B館「時の広場」総合修正・検証 v2

優先：接合不良の修正 → 区画規模・配置の検証 → 店舗表現 → 物理・実画面の確認

元の床・広場・吹き抜け・店舗区画を維持し、生成不良と店舗造作を修正しました。
図面の細かな境界や未割当床は、未承認の修正案・確認候補として残しています。
FF15級の品質には未到達。建築全体の完成判定ではありません。

03-2F-crossing-bridge / 同一カメラ比較

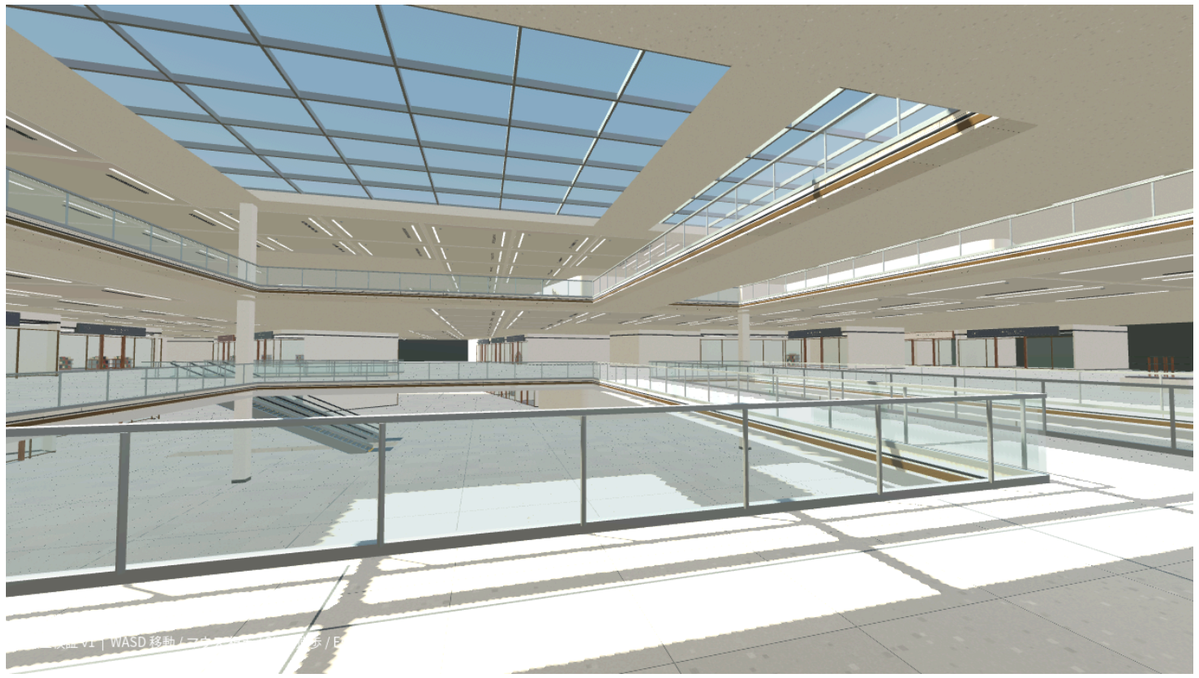
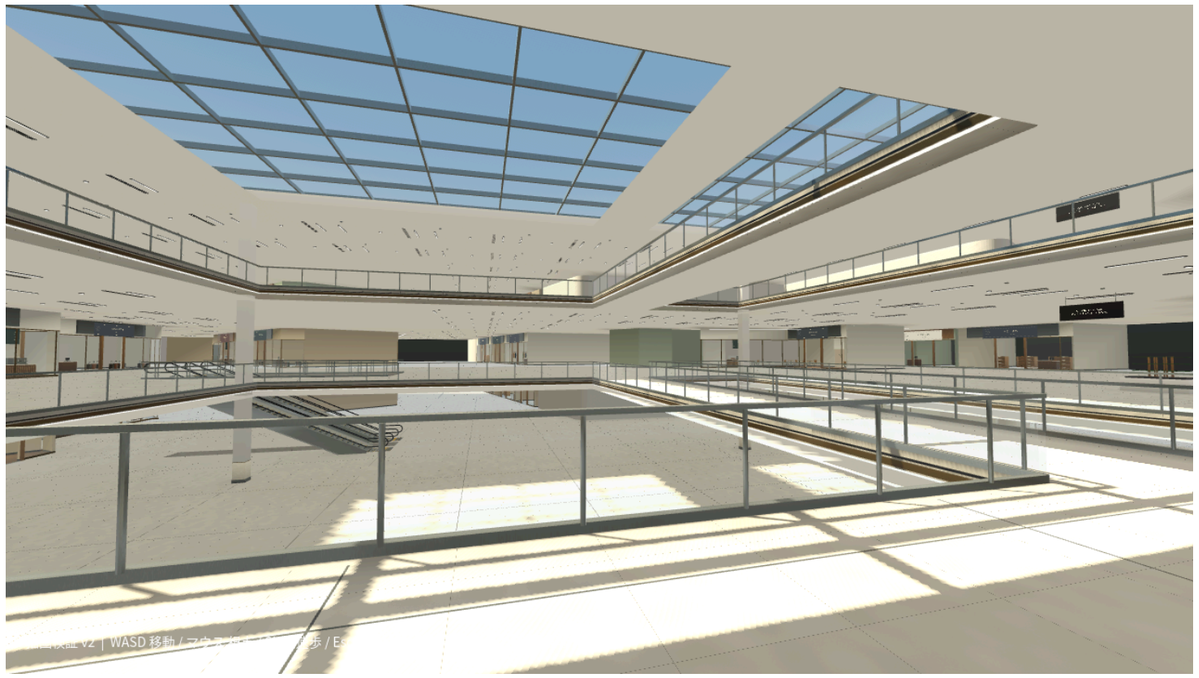
回廊・反射・床端・対岸店舗。

05-3F-void-and-roof / 同一カメラ比較

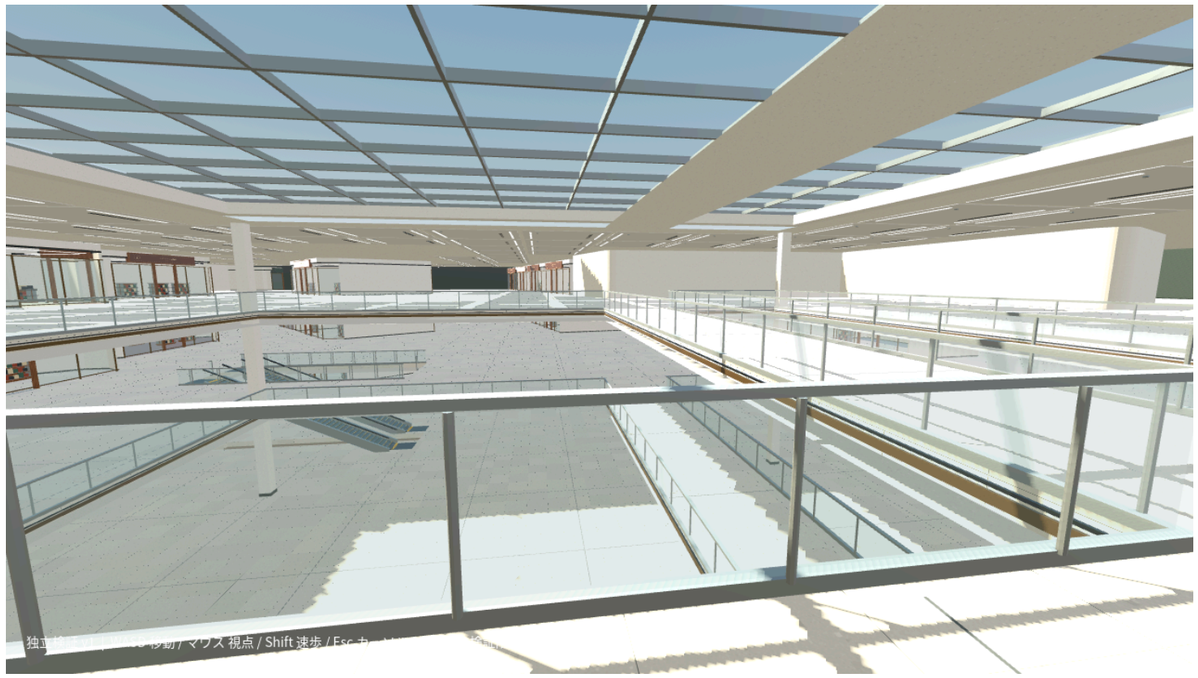
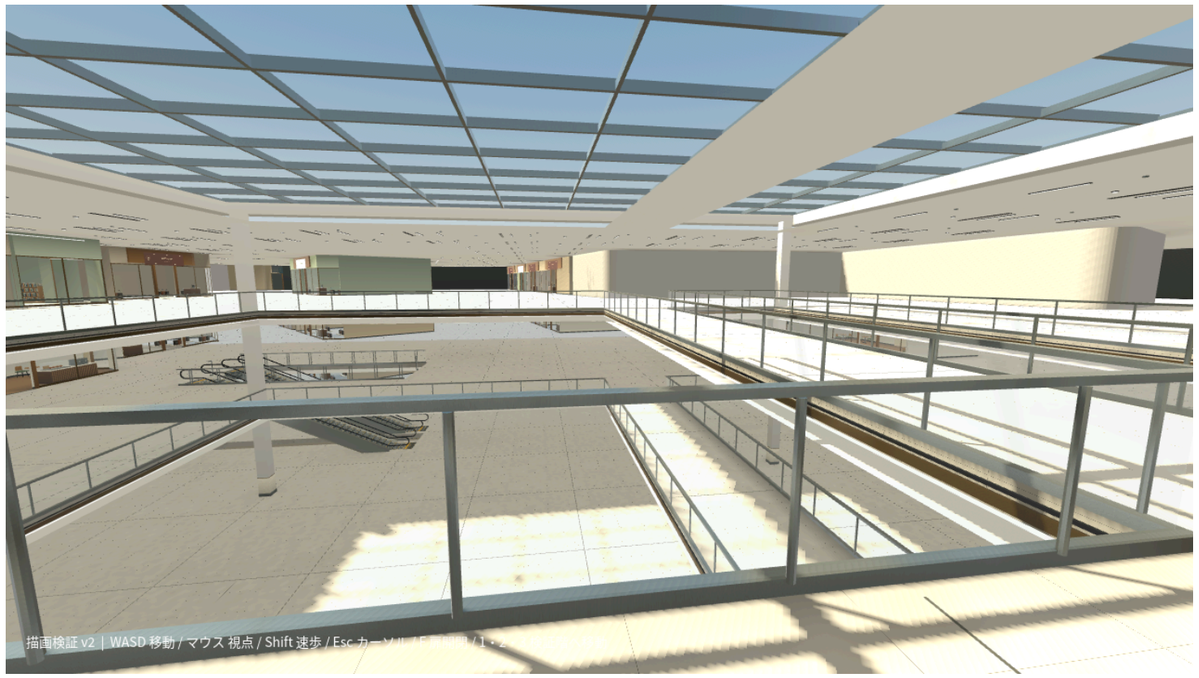
吹き抜け・ガラス・上階の見通し。

06-1F-north-shopping-street / 同一カメラ比較

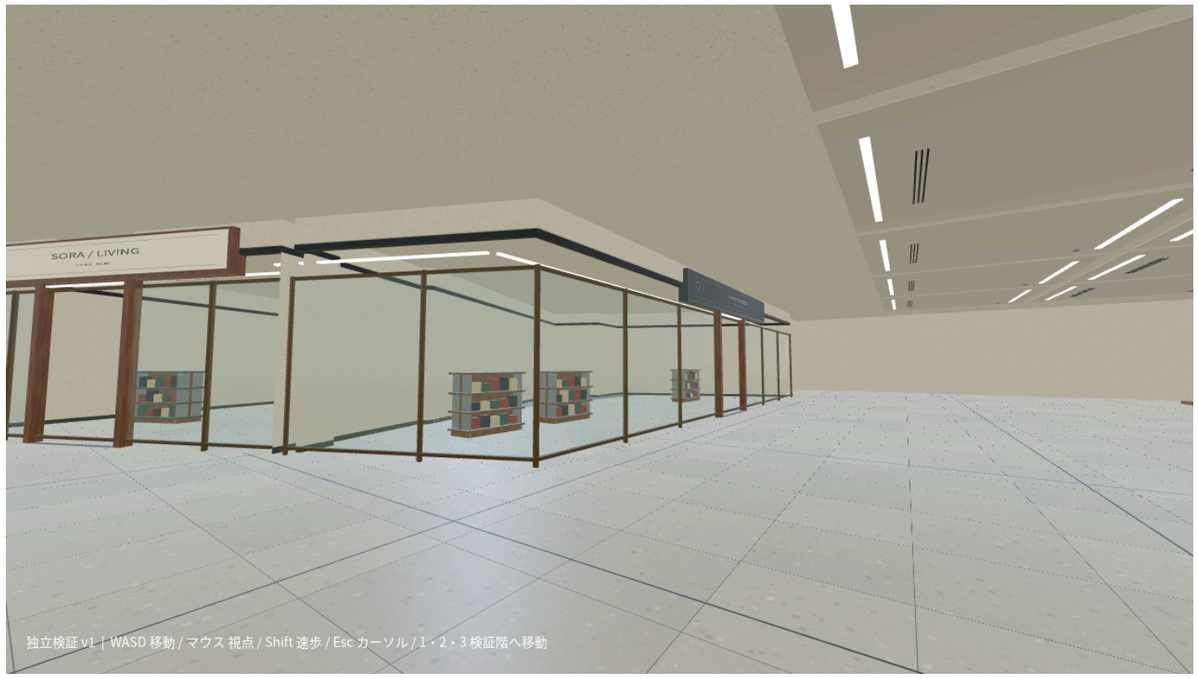
店舗の連続・窓と壁・看板の比率。

08-1F-bookshop-interior / 同一カメラ比較

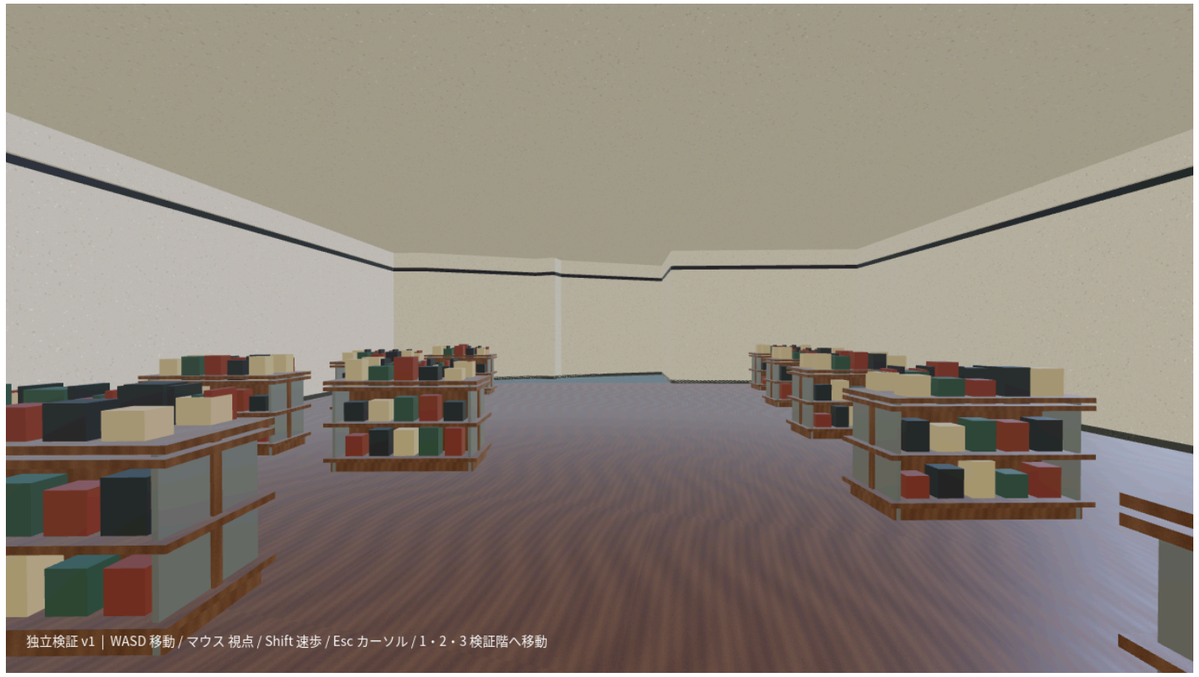
棚の奥行き分散と本の形状を改善。壁面陳列・売場案内・照明の密度は不足。

09-store-wall-ceiling-joint / 同一カメラ比較

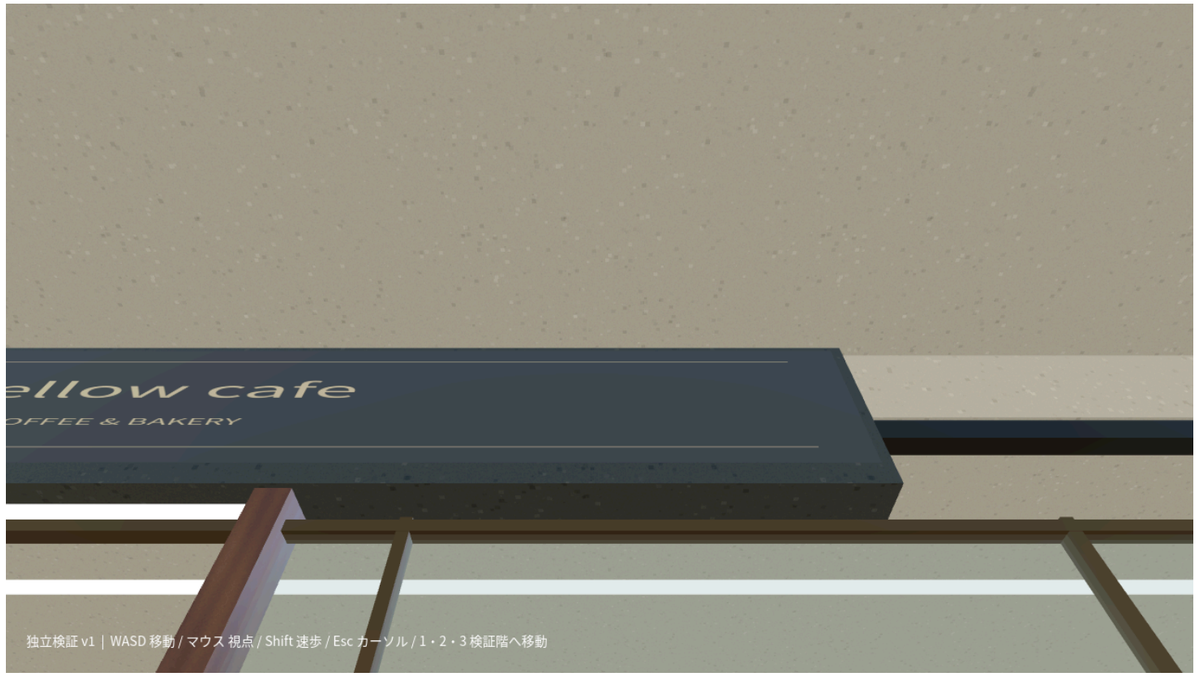
壁上端の接合確認。眼高1.65m、FOV55。

原因：v1は壁上部を床から4.49mまで生成。天井は4.65/4.825mで、16〜33.5cmの開きが生じた。
修正：天井レベルから壁高さを算出。窓上部・入口上部までつながる部材を生成。

10-glass-floor-shoe / 同一カメラ比較

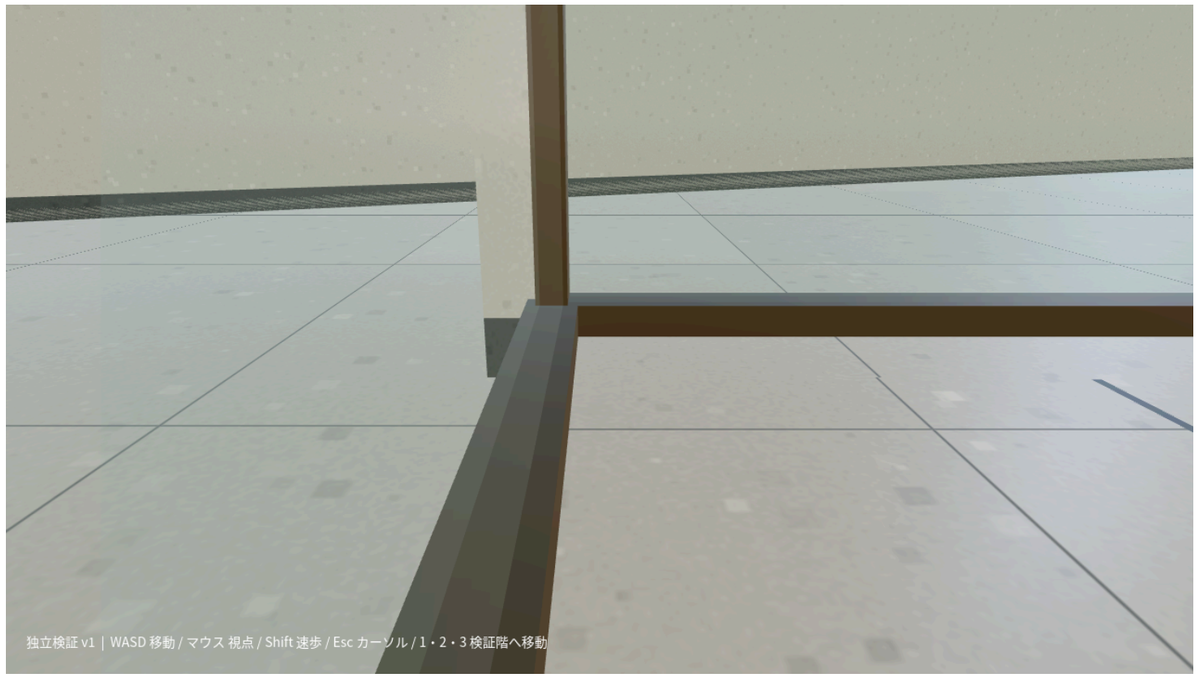
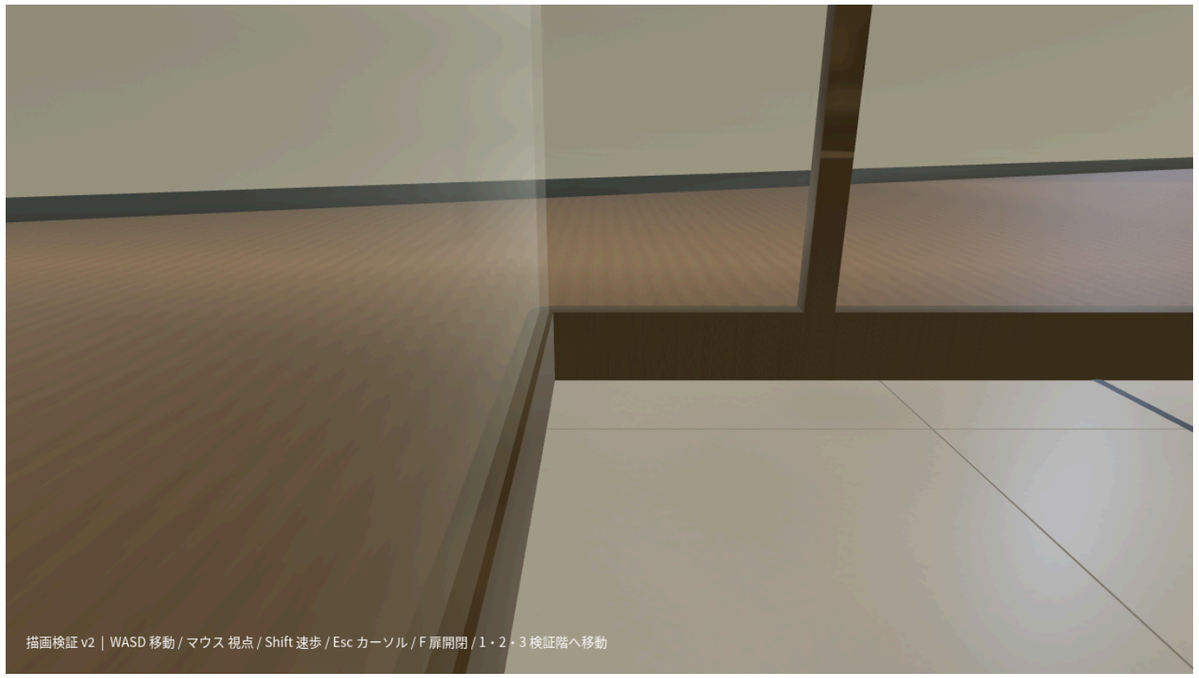
ガラス足元の納まり。高さ0.45mの技術検査視点。

原因：ガラスは0.12mから、下枠は0.10mから生成。床との納まりが閉じていなかった。
修正：下枠を床から生成。ガラスは枠から8mm後退した位置に納め、同一面の重複も避ける。
